改善箇所説明図

R1200GS

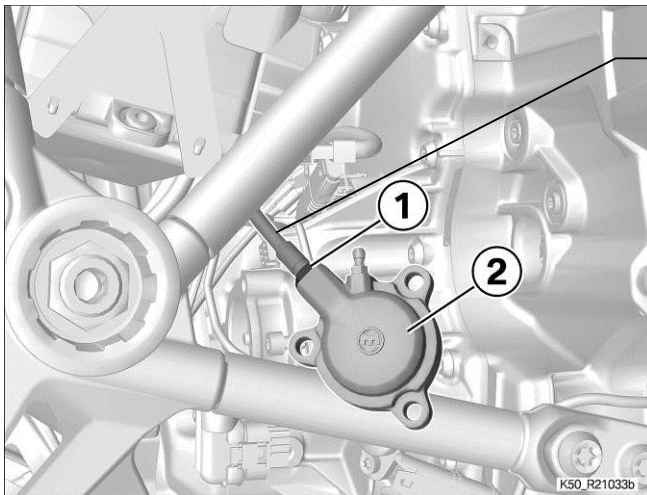
基準不適合発生箇所

クラッチスレーブシリンダーにおいて、クラッチパイプとの接合部の加工が不適切なため、接合部の表面が粗いものがある。そのため、クラッチパイプを接合すると、当該パイプの先端に取り付けられているＯリングが損傷してシール性が損なわれ、接合部よりクラッチオイルが漏れ、最悪の場合、クラッチが作動しなくなり、走行不能となるおそれがある。

全車両、クラッチスレーブシリンダーおよびクラッチパイプのＯリングを良品と交換する。

クラッチスレーブシリンダーに白ペイントマークを付ける（図示とおり）
